Fragen an die Stadt Köln zur Situation am Verteilerkreis:

von Andreas Wulf

Busbahnhof mit Wendeschleife und Parkhausausfahrt auf der Bonner Straße zwischen der Endhaltestelle und dem Verteilerkreisel

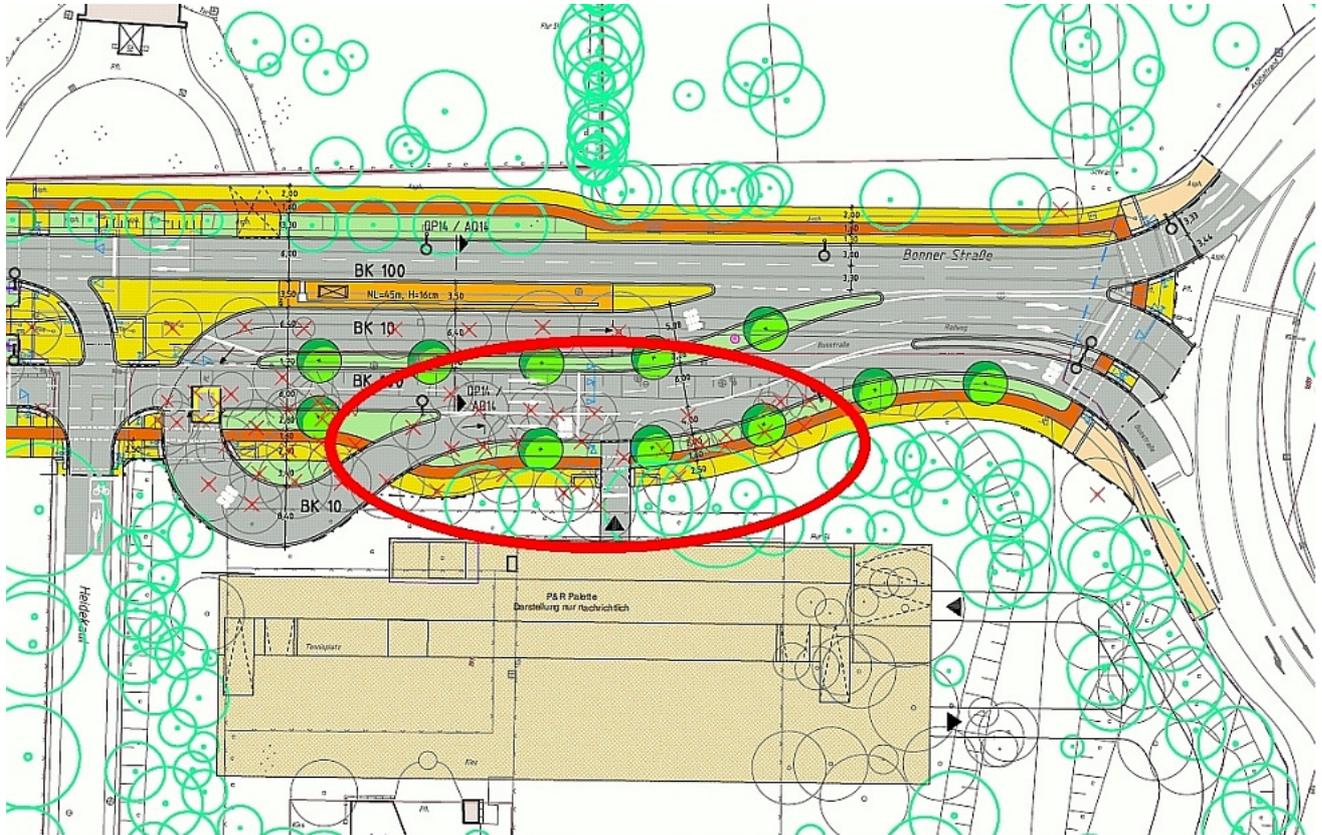
Die Bonner Straße ist vor dem Verteilerkreis während der Hauptverkehrszeiten ständig verstopft. Weshalb wird dann auf der Bonner Straße ein **Busbahnhof** gebaut, **mit Wendeschleife** zurück zum Verteiler? Warum muss ich aus dem Parkhaus über diese Bus-Wendeschleife auf die beiden ohnehin verstopften Spuren der Bonner Straße?

Statt in den Pkw sollen im Bereich der Bonner Straße **täglich 17.900 Fahrgäste** zusätzlich in die Bahn steigen! Wie sollen die denn zur Bahn kommen? Ein Parkhaus mit 600 Parkplätzen dürfte dafür nicht reichen. Werden zusätzliche Busse zum neuen Busbahnhof in der Bonner Straße eingesetzt?

Die Bonner Straße entlang der gesamten 3. Baustufe wird heute durch die Linie 132 bedient, die überwiegend durch Rondorfer und Meschenicher genutzt wird. Weshalb wird die **Bahn** dann nicht **bis Meschenich** gebaut? Wieso wird nicht wenigstens ein Umsteigen Pkw-Bus-Bahn außerhalb der Stauzonen realisiert?

Straßen.NRW untersucht demnächst, wie die Stauanfälligkeit des Autobahnkreuzes Köln-Süd und des Verteilerkreises durch die Optimierung der Verkehrsführung beseitigt werden kann. **Die Stadt Köln wartet das Untersuchungsergebnis aber nicht ab**, so dass die jetzt geplante Endhaltestelle der Nord-Süd-Stadtbahn und das Parkhaus am Verteiler zu sehr hohen Folgekosten führen können.
